Předmětem posuzování vlivů na životní prostředí podle zákona č. 100/2001 Sb., v platném znění (dále jen „zákon EIA“) je záměr „Pokračování těžby v lomu Mrač“ Č.J. 161777/2025/KUSK, kód záměru STC2730.

Podatel tímto podle § 8 odst. 3 zákona EIA v zákonem stanovené lhůtě 30 dnů, počítané ode dne zveřejnění informace o dokumentaci na úřední desce krajského úřadu, tj. do 9. 1. 2026, podává ke zveřejněné dokumentaci následující vyjádření.

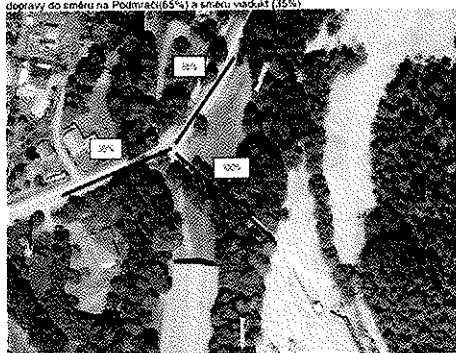
V hlukové studii nebyly jednoznačně specifikovány parametry protihlukových opatření - délka, výška, činitel pohltivosti α . Z uvedeného není jednoznačné a přezkoumatelné s jakými parametry byla zpracována hluková studie a na základě jakých údajů bylo provedeno hlukové posouzení. Požadujeme navrhnout protihlukové stěny oboustranně pohltivé pro minimalizaci odrazů. Požadujeme v hlukové studii uvést hodnotu implicitního útlumu povrchu terénu G.

OBR.3a Vizualizace stavu - doprava Varianta I - stávající výjezd z areálu lomu + rozložení dopravy do směru na Podtrnávku (65%) a směru vadnutí (35%)

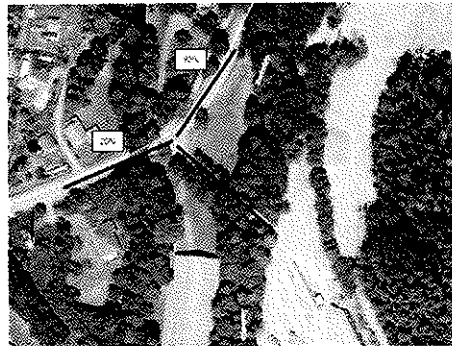
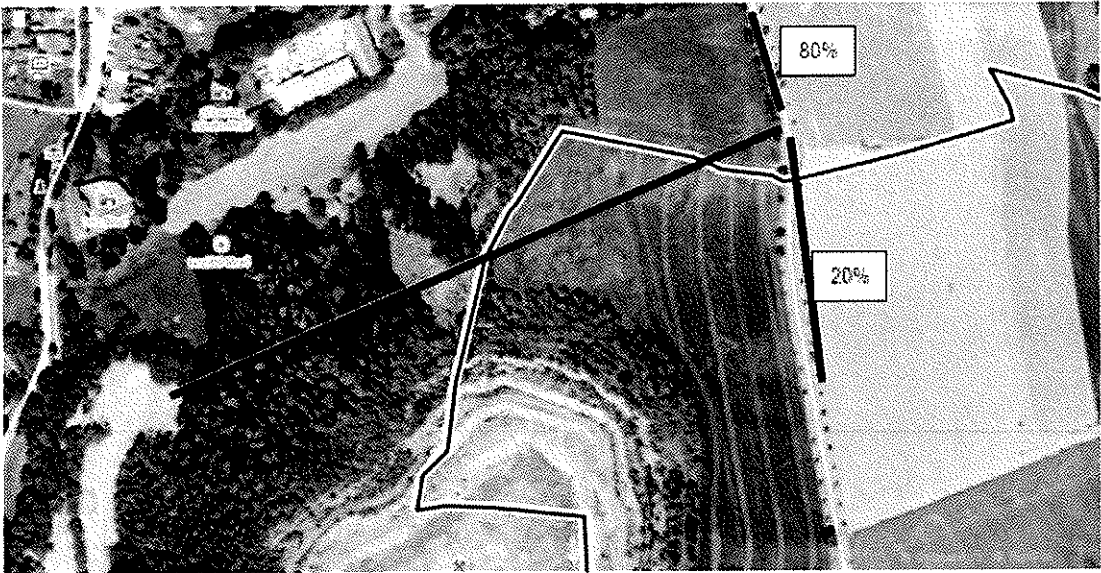
Oproti dokumentaci EIA předložené v roce 2024 došlo ke změnám v rozložení dopravy.

Požadujeme vysvětlení navýšení intenzity dopravy přes Mrač o 15%.
